## Uiterlijke en technische wijziging van de geleiderol 532 0410 20

<b>Fabrikanten:</b>	Mercedes, Setra
<b>Modellen:</b>	<b>Mercedes</b> Citaro Conecto Travego  <b>Setra</b> ComfortClass
<b>Motoren:</b>	12,0 liter / 185 - 310 kW  <b>Mercedes</b> OM 457.942 OM 457.934 OM 457.940 OM 457.936 OM 457.938  <b>Setra</b> OM 457.941 OM 457.944
<b>OE-nr.:</b>	Mercedes A 000 550 13 33
<b>Artikelnr.:</b>	532 0410 20

**INA 0033**

Fig. 1: 532 0410 20 - oude uitvoering

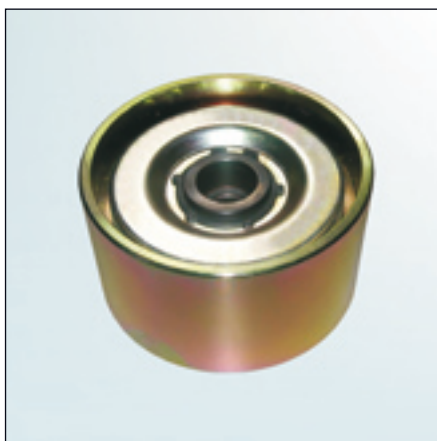
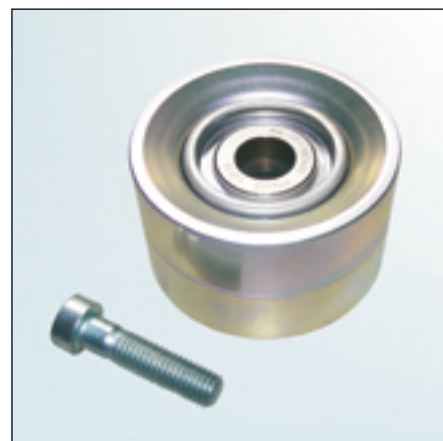
Als gevolg van de voortdurende verdere ontwikkeling van onze producten is de geleiderol met artikelnummer 532 0410 20 gewijzigd.

Deze service-info toont de uiterlijke kenmerken van de bestaande en de nieuwe uitvoering. Naast de gewijzigde productiemethode is de nieuwe rol lichter in gewicht (657 g tegenover van 966 g van de oude rol).

Bij de nieuwe versie wordt tevens een schroef M10x40 meegeleverd (zie Fig. 2). Deze vervangt de bevestigingsschroef M10x35 waarmee de huidige rol (zie Fig. 1) is bevestigd.
